Wytyczne do naniesienia nr 35/1/2016

Temat przedłożonego projektu: Proj. przebudowy ulicy Budowlanej w Inowrocławiu.

NANIESIENIE NR 351/14
 Treść jak w załączonych wytycznych
 do niniejszego naniesienia
 inowrodaw, dnia 18.09.2015
 Naniesienie ważne 5.10.2015

NANIESIENIE NR. 3518/18
 Treść jak w załączonych wytycznych
 do niniejszego naniesienia
 Innowodów, dnia 18.09.2016 r.
 Naniesienie ważne 3 lata

| Typy wytycznych: | PLAN ZAGOSPODAROWANIA TERENU |

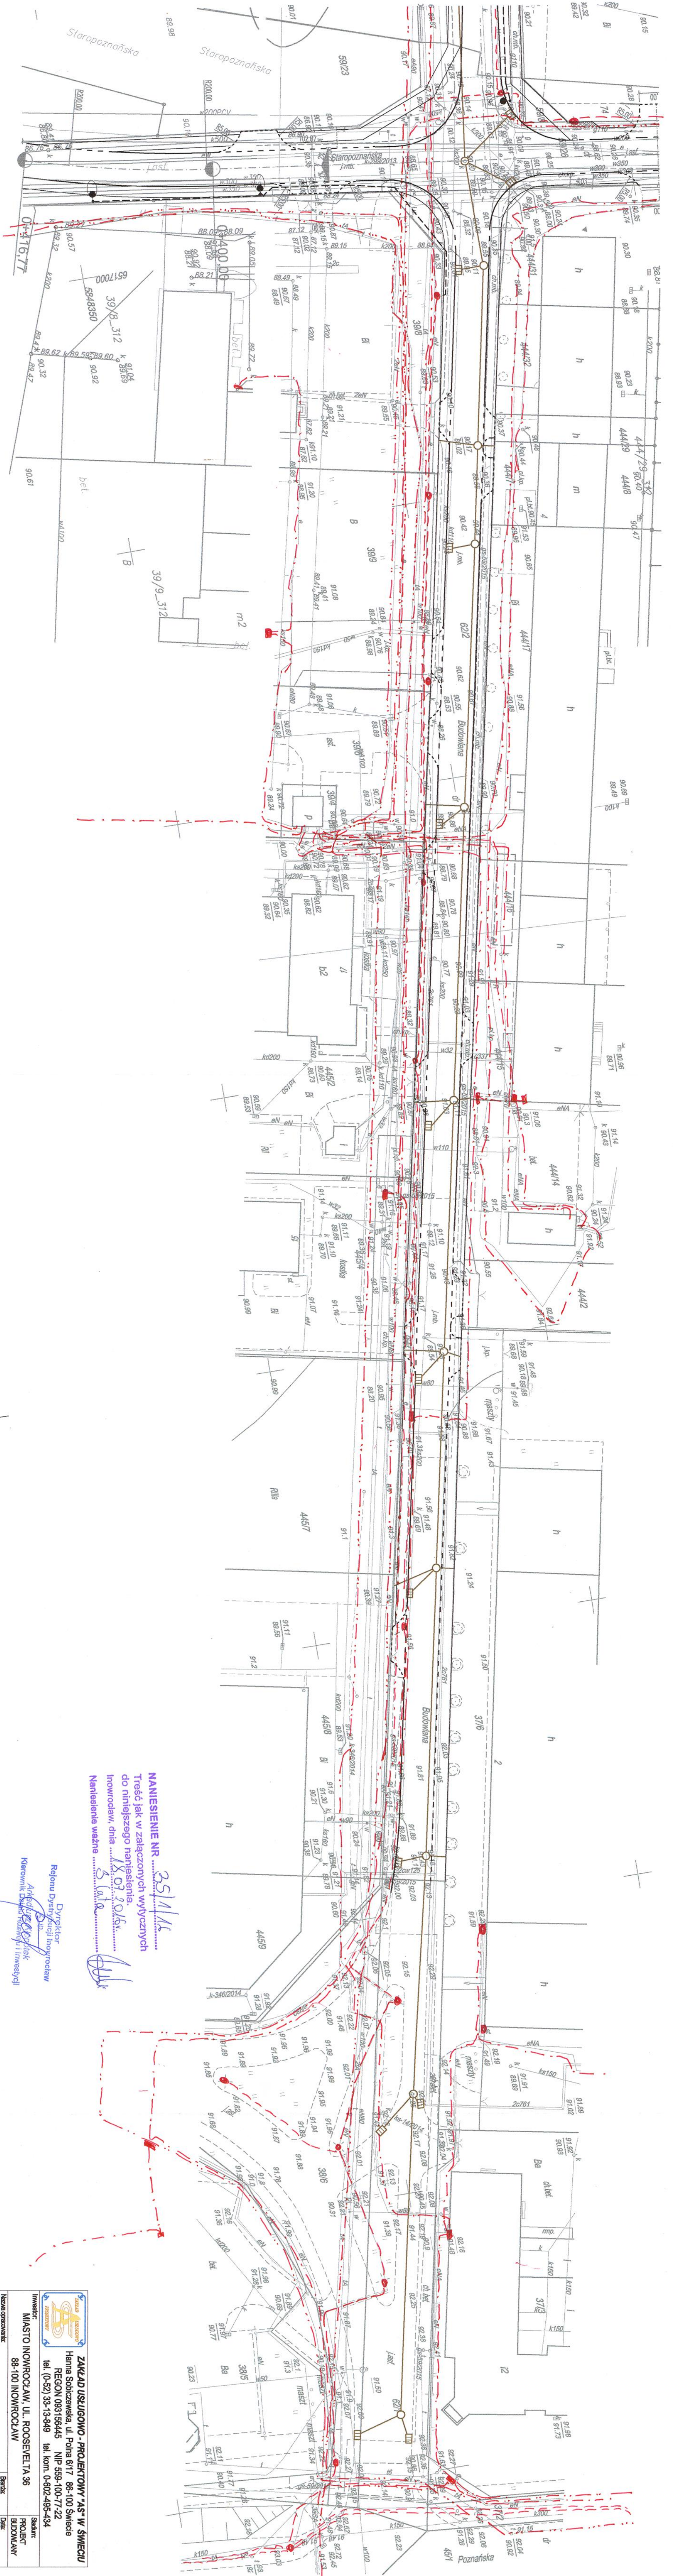
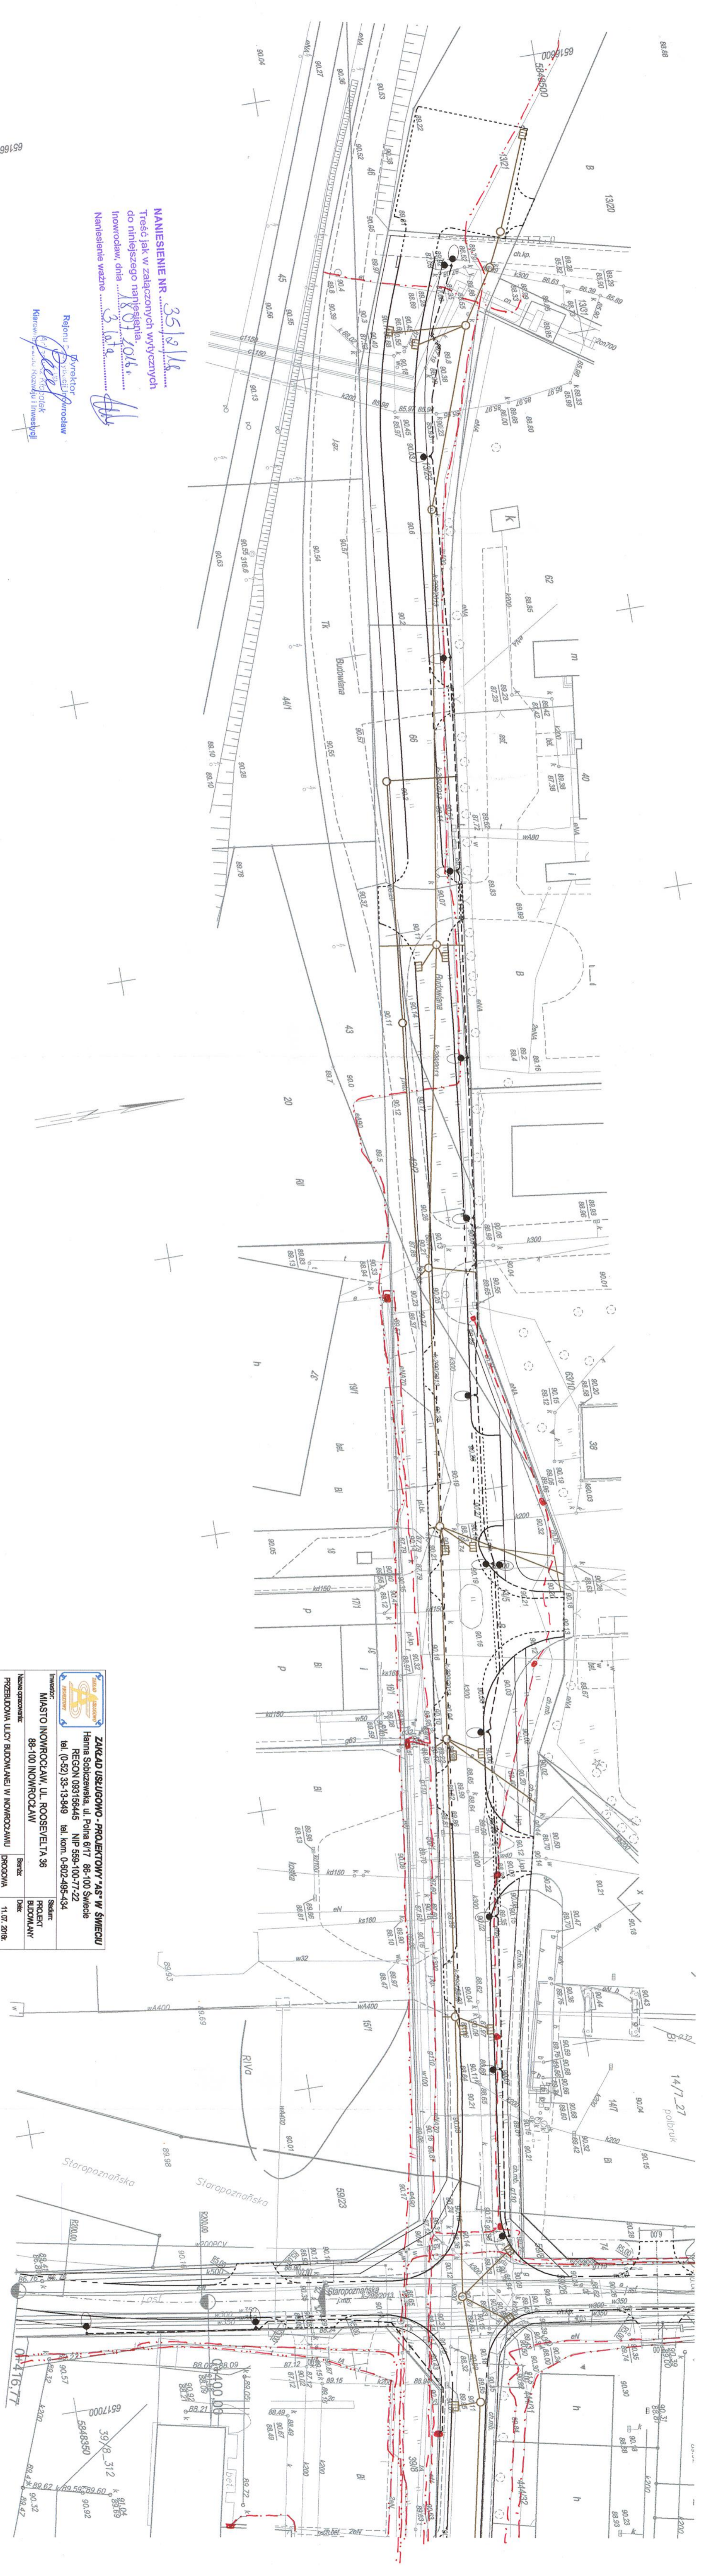
1. Istniejące uzbrojenie energetyczne podziemne – własność ENEA OPERATOR sp. z o.o. zaznaczono w projekcie kolorem *czzerwonym* stosując następujące oznaczenia:
Kable SN : — · — · — · — · — Kable NN: — · — · — · — · — Kable oświetl. — — — —
Kable teletechniczne: — · — · — · — · —
Istniejące kable energetyczne będące w naszej eksploatacji naniesiono orientacyjnie.

2. Zastrzegamy sobie aby prace ziemne prowadzone w strefie ochronnej wynoszącej pięć metrów z każdej strony kabla wykonywane były ręcznie bez użycia sprzętu zmechanizowanego. Szczegółowy przebieg i usytuowanie urządzeń w terenie należy ustalić na podstawie przekopów kontrolnych.

6. Po rozwiązaniu kolizji dokonać jej inwentaryzacji geodezyjnej sytuacyjno-wysokościowej metodą bezpośrednią, którą w dniu odbioru technicznego należy przekazać do Rejonu Dystrybucji Inowrocław.

12. Powyższe wytyczne do uzgodnienia informują o istniejącym uzbrojeniu energetycznym podziemnym. Celem uzyskania warunków ewentualnej przebudowy dla usunięcia kolizji należy wystąpić z pismem do Rejonu Dystrybucji Inowrocław/Sekcji Utrzymania.
